<b>Title - Sujet</b> Office Space Fit-up	
<b>Solicitation No. - N° de l'invitation</b> EP916-200166/A	<b>Amendment No. - N° modif.</b> 005
<b>Client Reference No. - N° de référence du client</b> 20200166	<b>Date</b> 2019-06-10
<b>GETS Reference No. - N° de référence de SEAG</b> PW-\$\$\$FG-368-77183	
<b>File No. - N° de dossier</b> fg368.EP916-200166	<b>CCC No./N° CCC - FMS No./N° VME</b>
<b>Solicitation Closes - L'invitation prend fin</b> <b>at - à 02:00 PM</b> <b>on - le 2019-06-19</b>	
<b>F.O.B. - F.A.B.</b> <b>Plant-Usine:</b> <input type="checkbox"/> <b>Destination:</b> <input checked="" type="checkbox"/> <b>Other-Autre:</b> <input type="checkbox"/>	
<b>Address Enquiries to: - Adresser toutes questions à:</b> Dagenais, Nathalie	<b>Buyer Id - Id de l'acheteur</b> fg368
<b>Telephone No. - N° de téléphone</b> (613) 859-0695 ( )	<b>FAX No. - N° de FAX</b> ( ) -
<b>Destination - of Goods, Services, and Construction:</b> <b>Destination - des biens, services et construction:</b>

**ADDENDA 5**

Projet n° R.100325.004

project	ÉDIFICE C.D. HOWE NIVEAU C2 RÉAMÉNAGEMENT 235, RUE QUEEN, OTTAWA, ONTARIO	project
drawing	DÉTAIL - 1/A112 (PARTIEL & CORRIGÉ) PHOTO 2/ADD1-SK1	dessin

Project no.	No. du projet
R.100325.004	
Drawing no.	No. du dessin
SK1 - ADD5

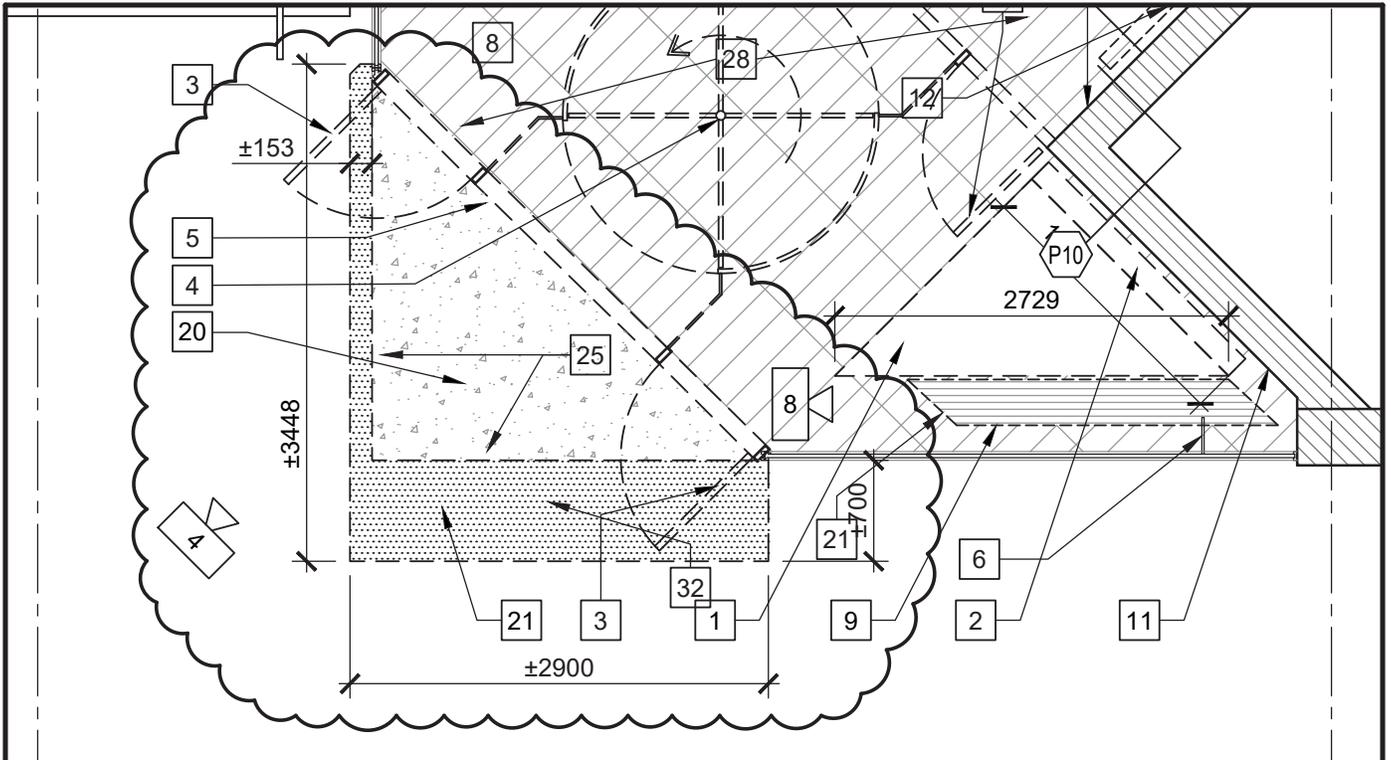
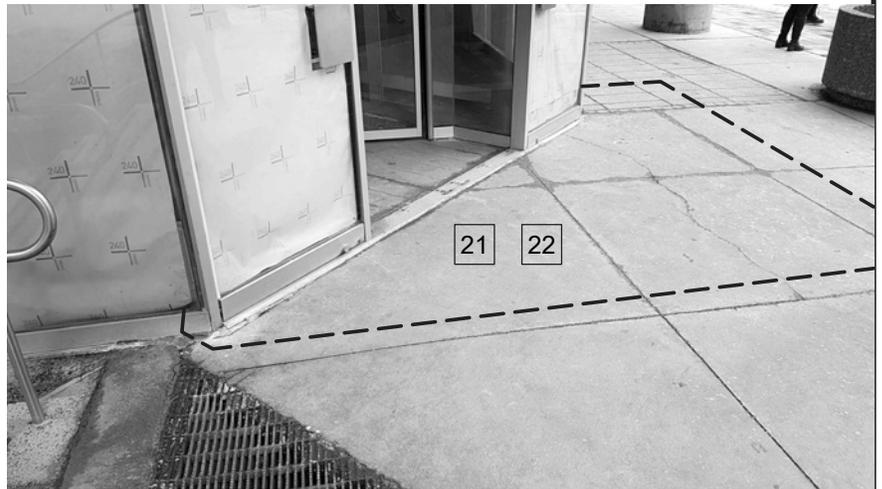
**DESSIN****1. A112 NIVEAU C2 PLANS DES DÉTAILS DE DÉMOLITION**

1. Reportez-vous au détail 1/112 et à la pièce jointe SK1-ADD5.

- 20. AJOUTER À LA NOTE 20: " LA SURFACE DES DALLES EST DE 3.5M2
- 21. EXTENSION DU PAVAGE DE BETON EXTERIEUR EXISTANT POUR LE RETRAIT
- 22. LORS DES TRAVAUX DE DÉMOLITION, EXAMINER L'ÉTAT DES OUVRAGES CONSTRUITS ET EN FAIRE RAPPORT AU REPRÉSENTANT DU MINISTÈRE.

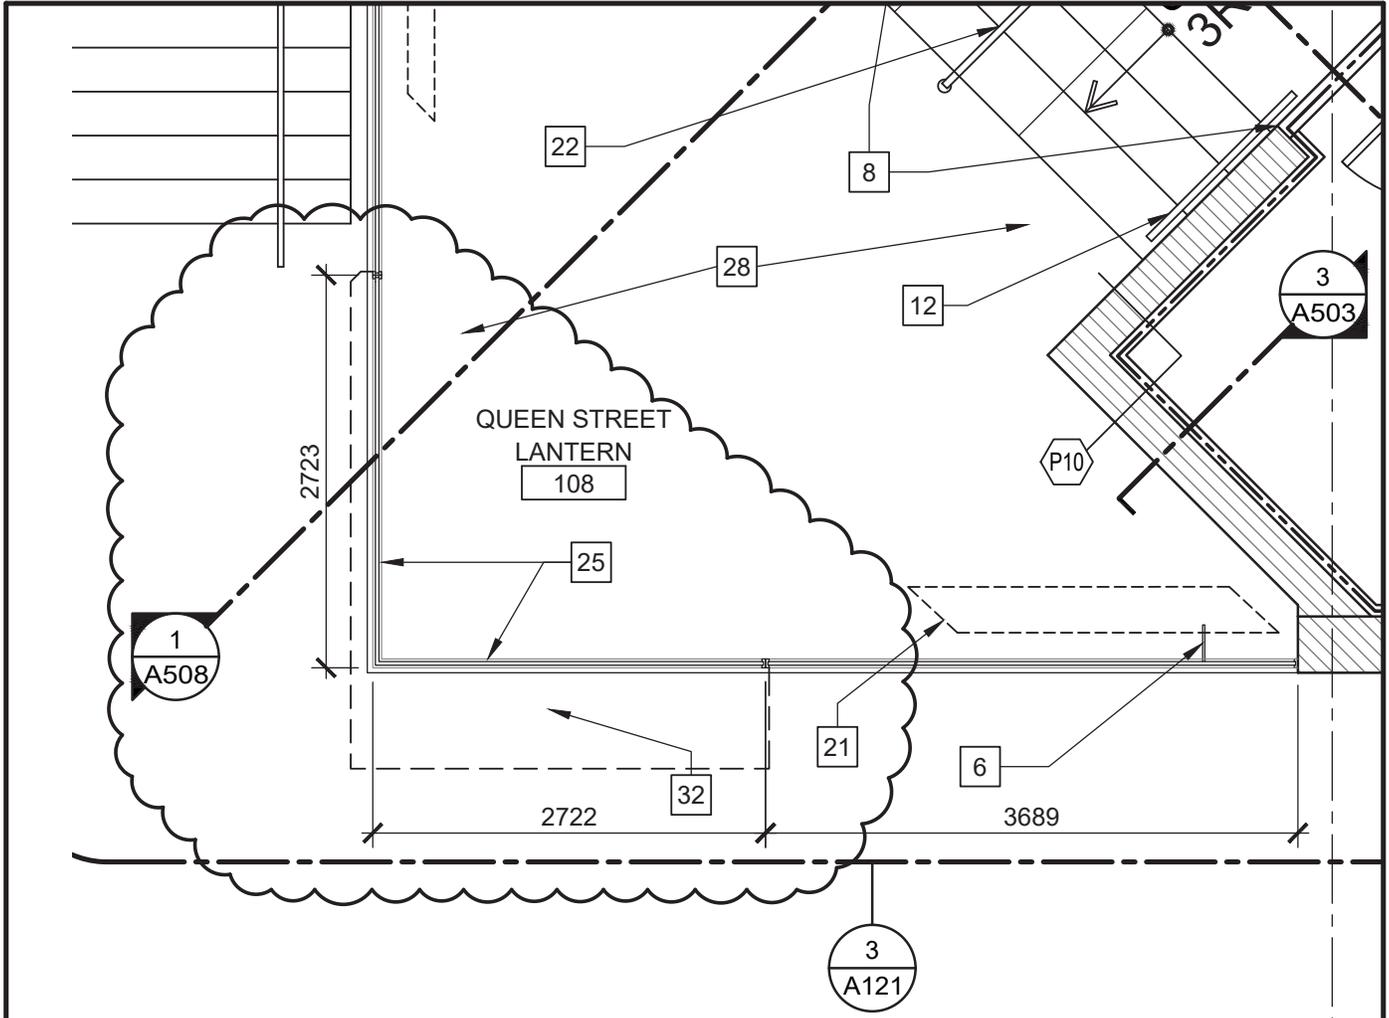
**2. A121 PLAN DE CONSTRUCTION**

- .1 .À la note 10, **AJOUTER** ce qui suit : "Soulever la dalle de pierre existante, d'épaisseur approximative de 80mm, écailler le mortier existant, poser un nouveau coulis de mortier et remettre la dalle en place."

- 2 Reportez-vous au détail 1/121 et à la pièce jointe SK2-ADD5.

32. REPLACE REMOVED CONCRETE EXTERIOR PAVING WITH MATCHING CONSTRUCTION. AREA = +/- 2.5M<sup>2</sup>. ASSUME UP TO 125mm THICK CONCRETE SIDEWALK WITH WELDED WIRE MESH ON 100mm COMPACTED GRAVEL BED. PROVIDE HAND TOOLED CONTRACTION JOINTS TO ALIGN WITH EXISTING. FILL GAP NEXT TO WALL WITH EXTERIOR JOINT COMPOUND.
